AVIS SUR LA PRESENCE D'UN PROJET DE CARRIERE DANS LE PERIMETRE DE PROTECTION ELOIGNE DU CAPTAGE DE LA COMTE

AVIS DEFINITIF

Dossier de demande d'autorisation d'exploiter la carrière de Nancibo

Localisation des périmètres de protection du captage de la Comté par rapport au projet
(Source DDAE DRC, partie 3, 02/06/2016)

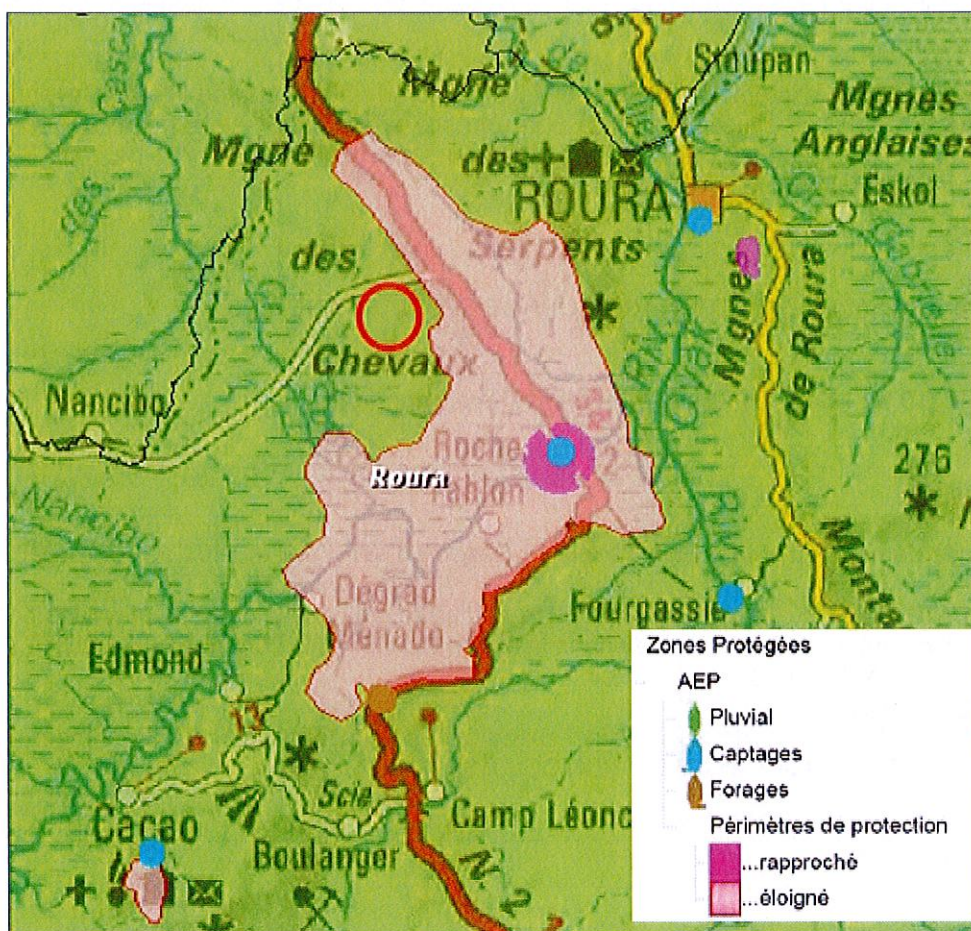
D'après l'arrêté n°179 2D/AF du 10 février 1983, les périmètres de protection du captage de la Comté englobent les têtes de crues se trouvant à moins de 12 km de la prise d'eau (ici projet à moins de 5 km). La cartographie, présente dans ce même arrêté, ne rend pas compte cette prescription qui reste néanmoins applicable. Le projet de carrière est donc situé dans le périmètre de protection éloignée.

Localisation des prélèvements réalisés (Source rapport « Prélèvements de sols, eaux superficielles et sédiments », DRC, 25/04/2017)

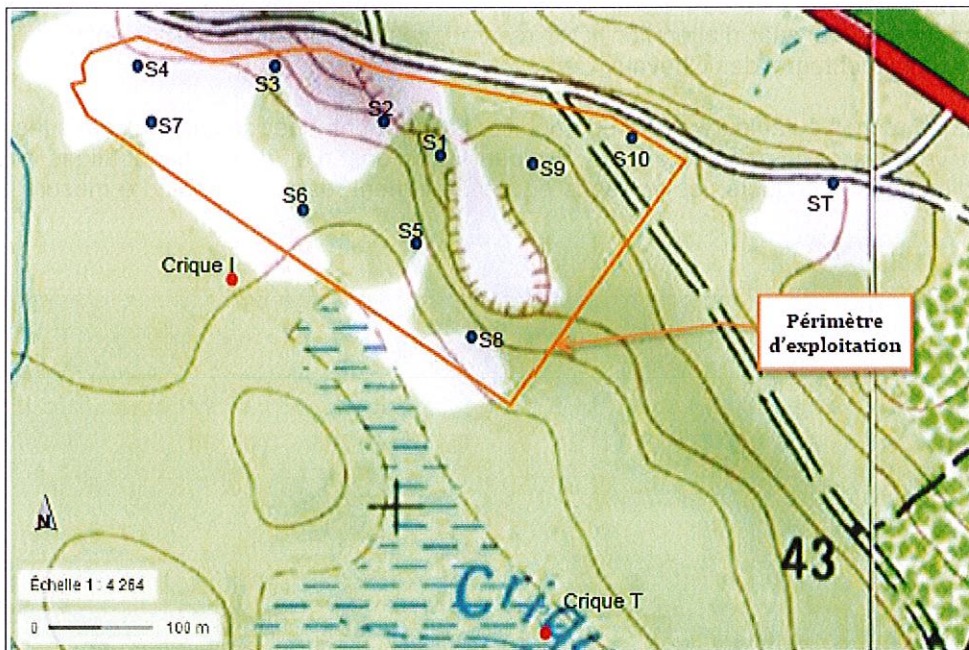
10 prélèvements de sol (tranche superficielle du sol) ont été réalisés selon une grille bien répartie sur l'ensemble du périmètre demandé. Deux stations situées en tête du futur carreau ont révélé des concentrations au-delà des seuils de détection en Chrome et en Arsenic ainsi que pour l'un des échantillons en Cuivre, en Nickel et en Zinc. Une station en pied de carreau a révélé une teneur en Chrome. Il est à noter que le rapport ne propose pas d'échelle de valeur sinon un échantillon témoin vraisemblablement contaminé par une source externe (dépôt de déchets), d'après les informations du bureau d'études. Les autres échantillons auraient pu être contaminés par d'autres sources anthropiques (bordure de chemin) mais rien ne permet d'en être vraiment certain. Si l'on se reporte à la bibliographie disponible (INRA), les gammes de valeurs observées sont situés dans le domaine des anomalies « de sols ordinaires ». La station témoin, bien que située hors périmètre du projet, est préoccupante pour la teneur en Chrome.

Deux prélèvements d'eaux superficielles ont été réalisés en aval de l'exutoire du bassin de décantation des eaux de ruissellement du périmètre d'extraction et du stockage des matériaux extraits : une crique intermittente au sud du site (CRIQUE I) et la crique Tampok (CRIQUE T). Les résultats d'analyses n'ont pas permis d'identifier des concentrations anormales. Le pH est acide à très acide et la conductivité est faible (dans le spectre des valeurs de bruit de fond). Les MES ont été détectées en quantité significative dans la crique I ce qui est l'ordre de grandeur observable en temps de pluie. La DCO peut paraître élevée mais elle est vraisemblablement liée à la présence de matières organiques sur les berges et dans les sédiments du criquot.

Un prélèvement de sédiment a été réalisé dans le lit de la crique Tampok. Les analyses n'ont pas révélé d'anomalie de concentration en métaux. La présence de sulfates ne pose pas de problème pour les taux observés mais peut indiquer, entre autres, la présence de zones minéralisées en amont (oxydation des sulfures métalliques).

Localisation des périmètres d'exploitation et d'autorisation de la carrière/contexte topographique
(Source DDAE DRC, partie 2, 02/05/2016)

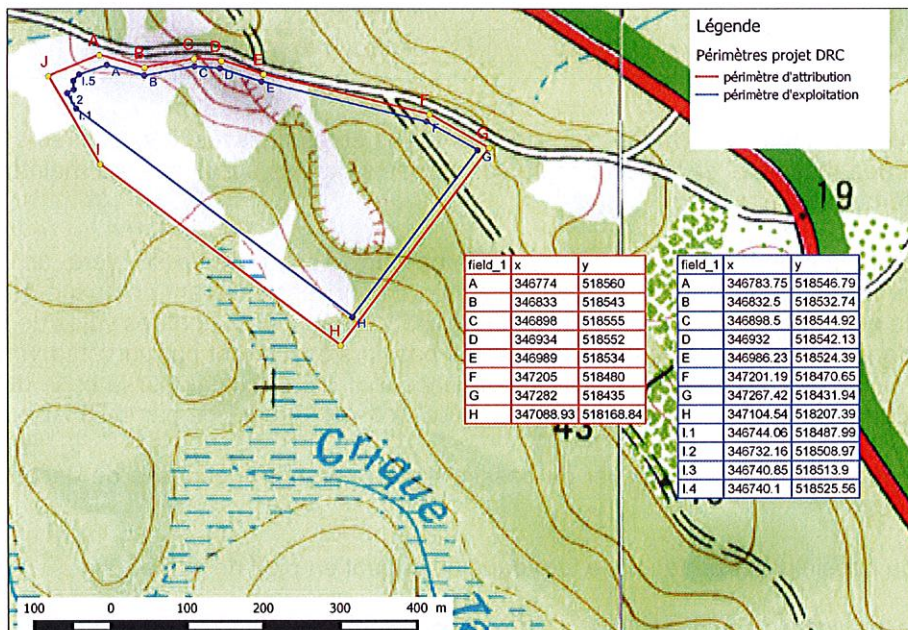
La carrière sera installée sur le flanc Sud-Ouest d'un relief de la Montagne des Chevaux. Elle sera aménagée en fonction de la morphologie du terrain et des contraintes de l'exploitation du sous-sol. L'extraction sera réalisée de bas en haut du talus, par fronts de taille de 8 m de haut et de 5 m de large au minimum. L'exploitation sera menée sur 4 phases, les carreaux progressant d'Ouest en Est, avec une remise en état menée parallèlement à l'extraction. Les moyens d'exploitation restent classiques :
